改善箇所説明図

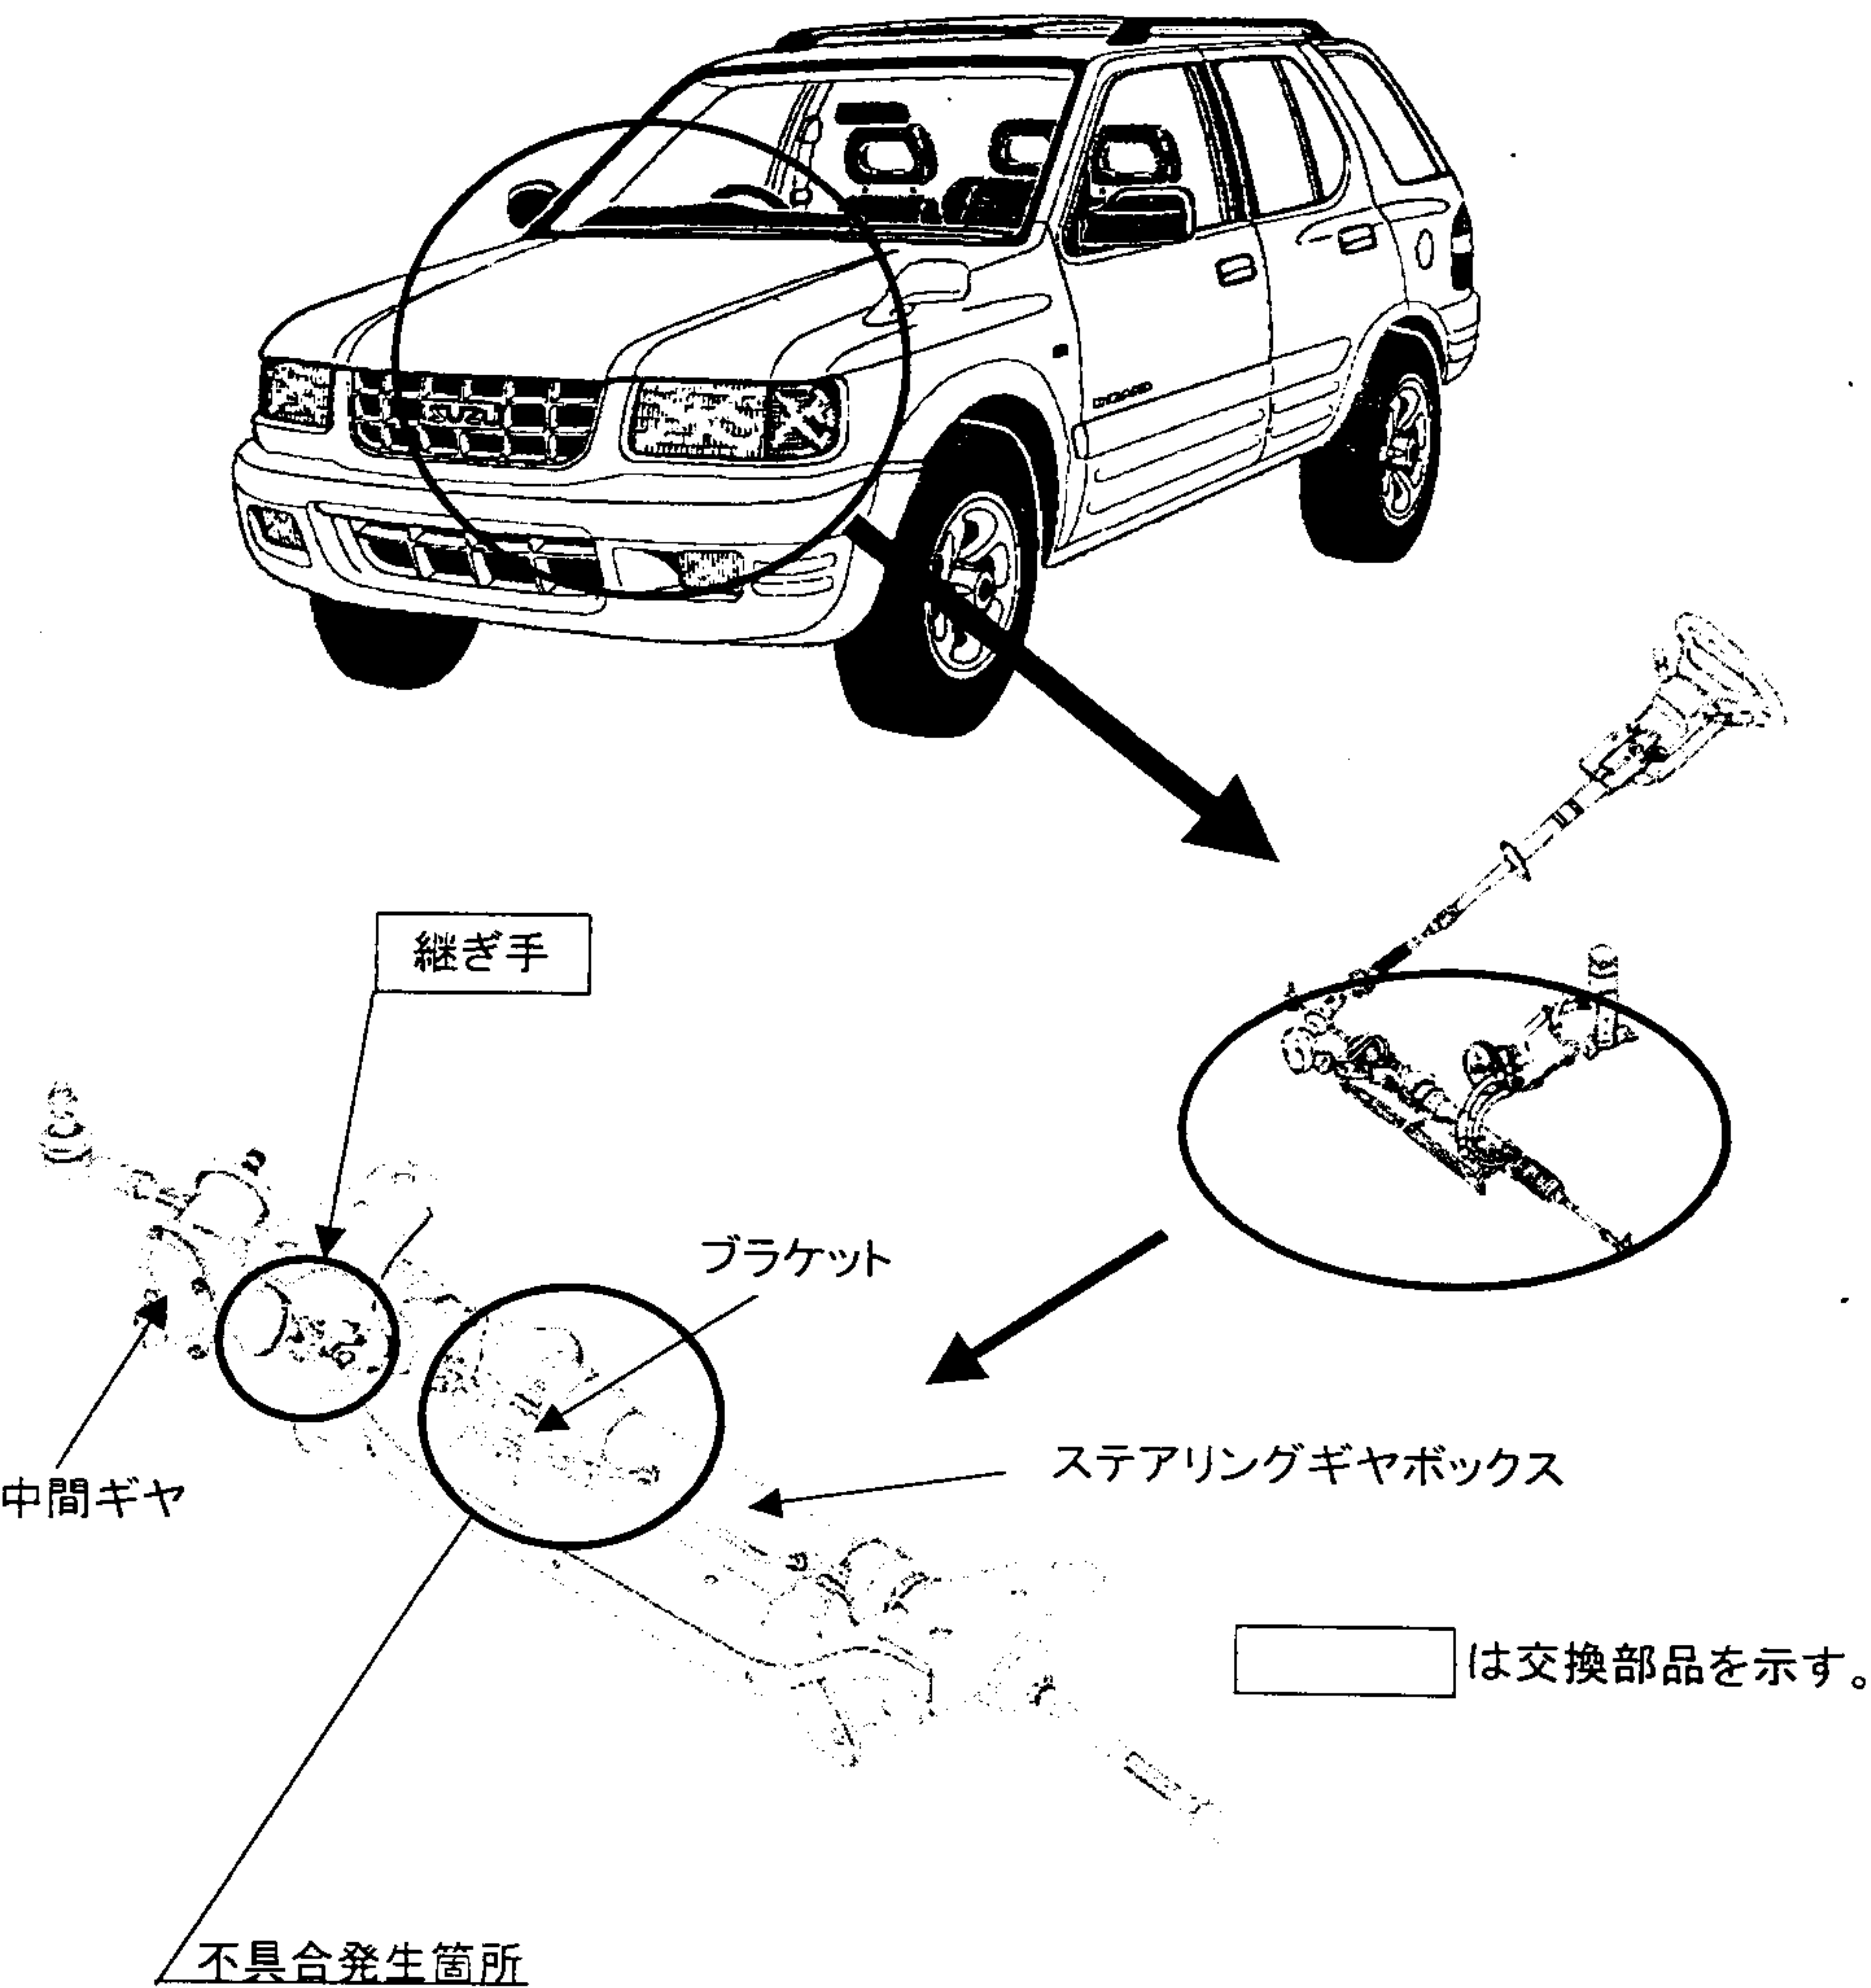
ステアリングギヤボックスを固定するフレームのブラケット位置がずれているため、ステアリングギヤボックスと中間ギヤの継ぎ手に位置ずれが生じているものがある。そのため、そのままの状態で使用を続けると、当該継ぎ手の締結が緩みはじめ、最悪の場合、当該継ぎ手の嵌合部が摩耗して操舵が出来なくなるおそれがある。

改善の内容: 全車両、ブラケット位置を点検し、当該位置がずれているものはシムを用いて位置調整すると共に、継ぎ手を新品と交換する。

識別: 右フロントタイヤハウス奥フレーム部に黄色ペイントを塗布する。
